Förslag

till sänkning af sjön Björken samt torr-
läggning af vattenskadade marker tillhörande
Fräkenörps säteri uti Lilla Malma
socken, Willåttinge härad och Södermanlands
län;

Upprättadt vid laga syn åren 1907-1908 af

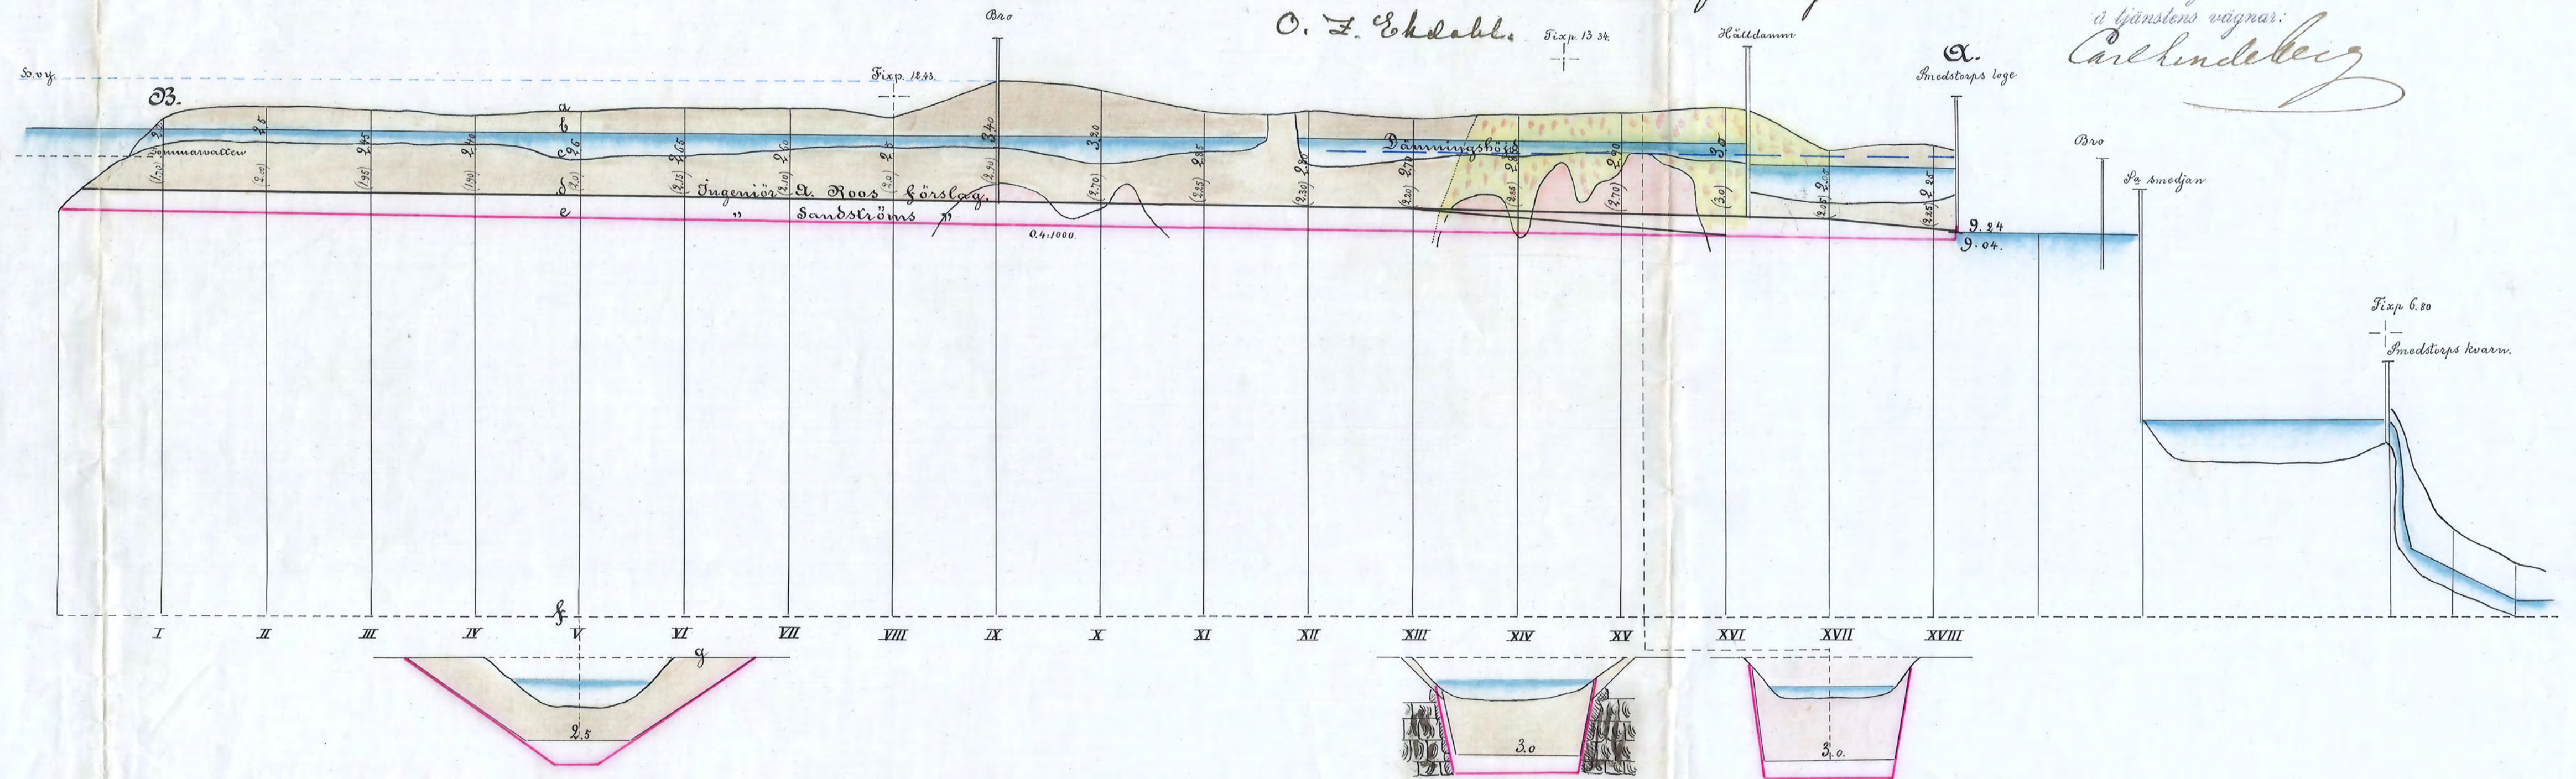
Genom Kungl. Majts nådiga bref den 23 december 1908 fastställt
till efterrättelse vid arbetets utförande med villkor att sökandena
utföra diket C-D med en sidolutning af 1:1.5 och anbringa spånt
vägg vid dammen till Snedstorps lög, samt med intressenterna med
gifven rätt till ändring enligt anteckning under kostnadsförslaget.
Stockholm den 9 februari 1909.
Erdolf Wijnbladsk.

Förslag till ombyggnad af dammen vid Snedstorps lög

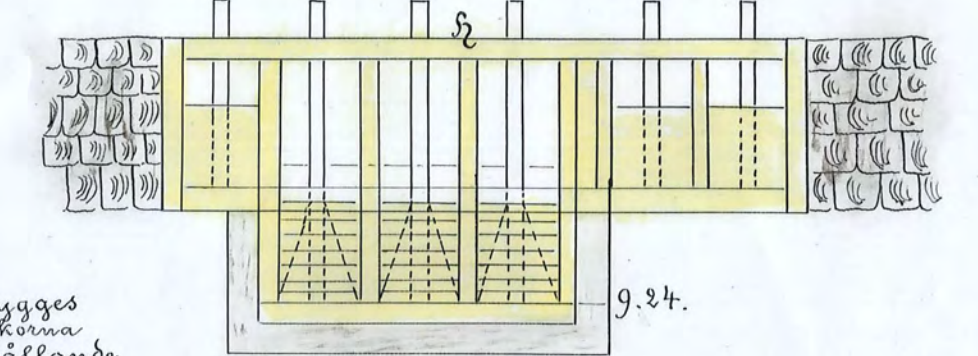
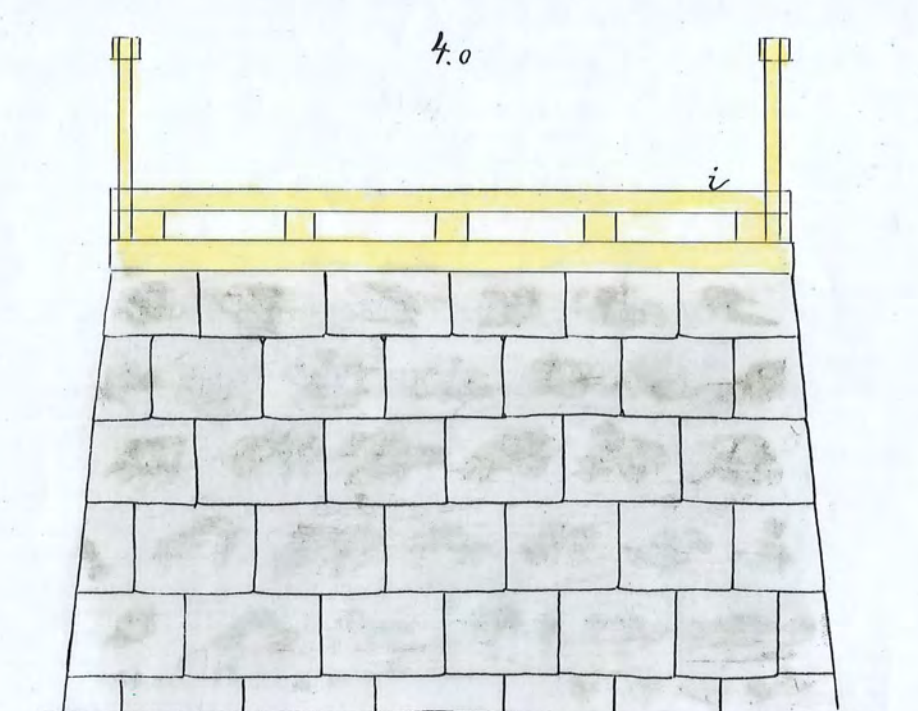
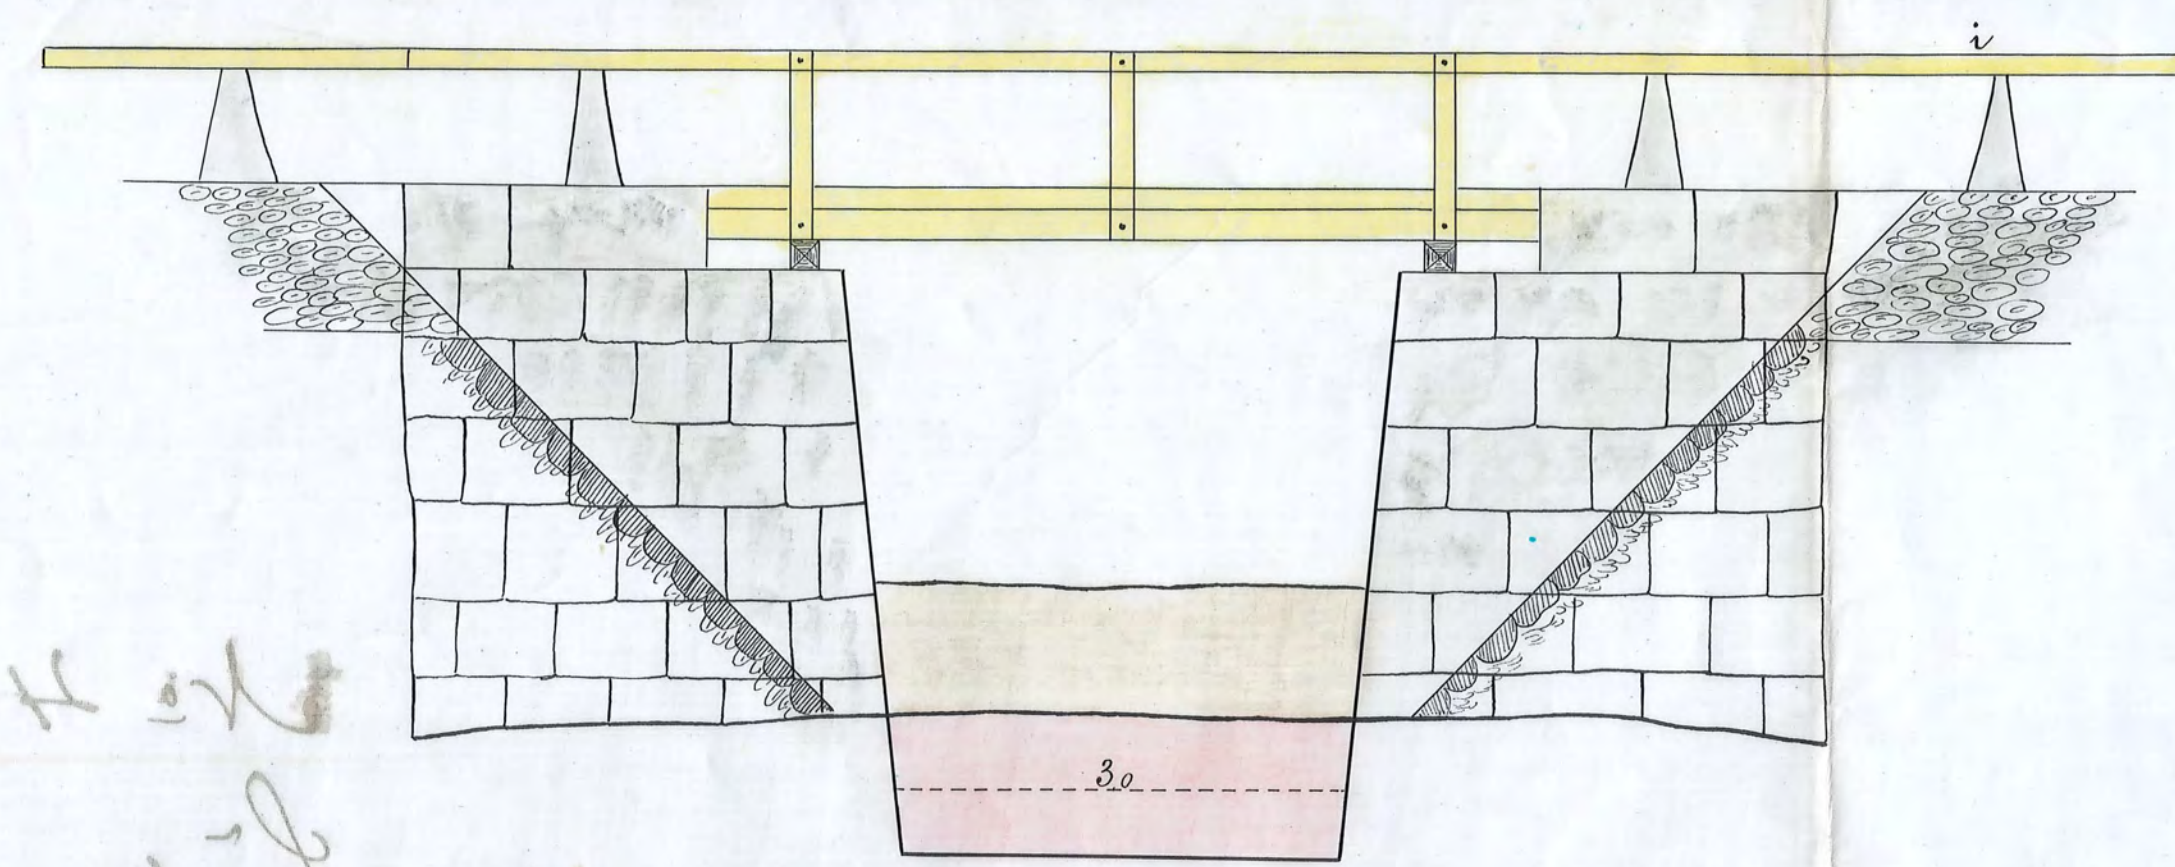
Den gamla dammen ombygges
således, att de tre mittdelarna
sänkas 11 meter med bibehållande
af den gamla grundstocken vid sid-
luckorna.
Grundstocken i de sänkta luckorna
omslutas af beten 0.3 meters tjocklek,
likom yttresidestockarna hos de
sänkta luckorna.
